平成21年（行コ）第261号

公金支出差止等請求控訴住民訴訟事件

控訴人準備書面（13）
ハッ場ダム貯水域の地すべりの危険性に関する準備書面

2013（平成25）年1月22日

○ 地すべりの可能性があつて湛水の影響を受ける地域として抽出した箇所

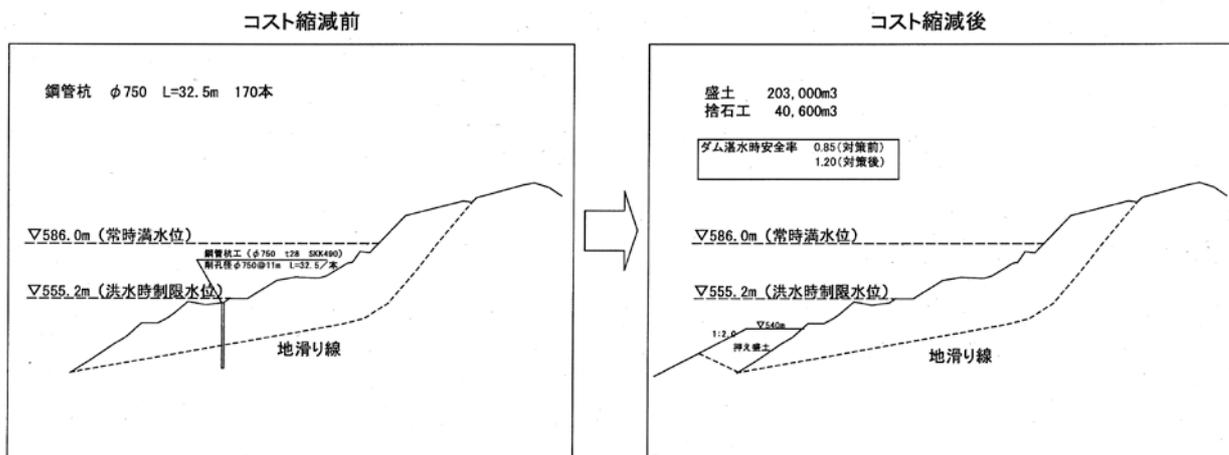
地すべりの可能性があり、かつ、湛水の影響を受ける箇所として下図（ハッ場ダム工事事務所のホームページより作成）の22箇所を抽出したが、地すべりの発生が考え難い、岩盤地すべりが無い、湛水により不安定になるブロックが影響を及ぼす範囲内に保全対象物がないことなどを理由として、川原畑地区二社平の1箇所と林地区勝沼の2箇所、計3箇所のみを地すべり対策箇所とする（対策実施済みの横壁地区小倉を除く）。

- (1) 国土交通省による従来調査でも、貯水池周辺で地すべり発生の可能性があるところは22地区に及んでいた。ところが、国土交通省が地すべり対策を具体化したのはわずか3地区のみであり、しかも、コスト縮減のため、合わせて5.8億円の対策費で済ませるというものであった。その余の地すべり問題については「ダム貯水池の湛水にあたっては、見落としのない様に、事前に貯水池全域を対象に再検討を行う」というもので、問題を先送りするものであった。地すべりの危険性はダムの安全性の根幹に関わることであり、さらに、その対策の内容によってはダム事業費が少なからず増額され、そのことはダム参画予定者の参画是非の判断にも影響することであるから、問題先送りで済ませられることではないことは言うまでもない。

二社平地区地滑り対策

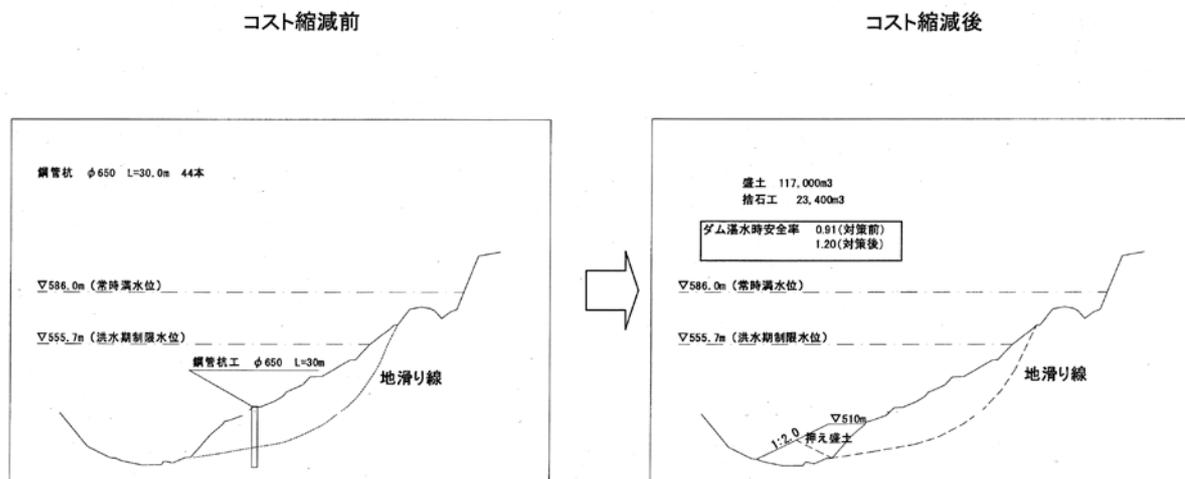
川原畑地区二社平もコスト削減のため、本来の工法である鋼管杭工法をやめ、押え盛土工法を中心とする対策に変更する。これにより、対策費用は9.68億円から0.87億円に縮減される。

二社平の尾根筋全体が地すべり地で、激しい崩壊が起こっていることは争いが無いが、国土交通省が設定している「すべり面」は、地すべりの進行を示

す滑落崖も分離丘もその周辺の空洞帯も含まれていない。このように過小評価した「すべり面」を前提に現計画の容量の押え盛土工法が設計されているから、「すべり面」が拡大した場合には、極めて効果が小さく、安全の確保は到底期待できない。

◆代替地地区の安全対策工 検討位置図

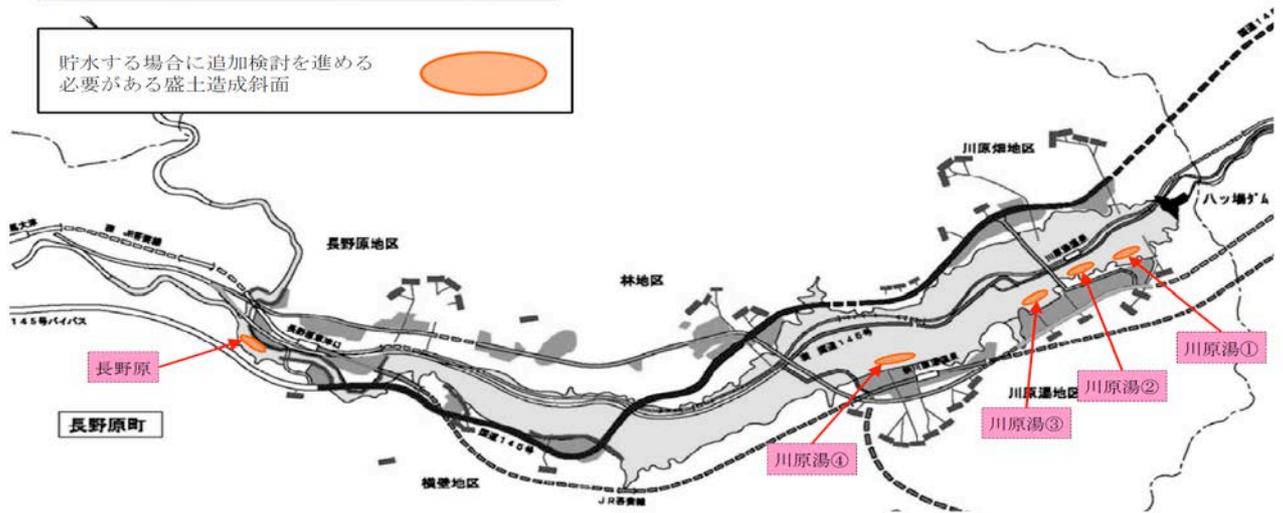
下表のとおり、対策地区が大幅に増えた。地すべり対策地区は従来は3地区であったのが、11地区に増え、代替地の地すべり対策地区も含めると、16地区になった。その中には、湛水で地すべりが起きても保全対象物がないことなどの理由で、国土交通省が地すべり対策の必要性がないと判断していた横壁地区白岩沢、林地区久森沢も含まれている。

また、従来の計画でも対象になっていた川原畑地区二社平、林地区勝沼も対策の内容が大きく変わっている。林地区勝沼について見れば、従来の計画では押え盛土工20.3万m³、捨石工4.06万m³の対策で良しとしていたが、新たな対策は、頭部排土の掘削工89万m³、法面工(簡易吹付法枠、植生工)11.7万m³、押え盛土工39万m³、リップラップ工3.01万m³と、大幅に増強されている(甲D第33号証「八ッ場ダム建設事業の検証に係る検討『地すべり等の対策工』平成23年11月、国土交通省関東地方整備局)。それが十分な対策であるかどうかはさておき、国土交通省は従来はコスト縮減最優先で極力安がりの対策で終わらせていたのが、今回の検証では地すべり問題への姿勢を変えて、全面見直しを行ったのである。その結果、代替地安全対策も含めて、地すべり対策で約150億円の増額が必要となった。
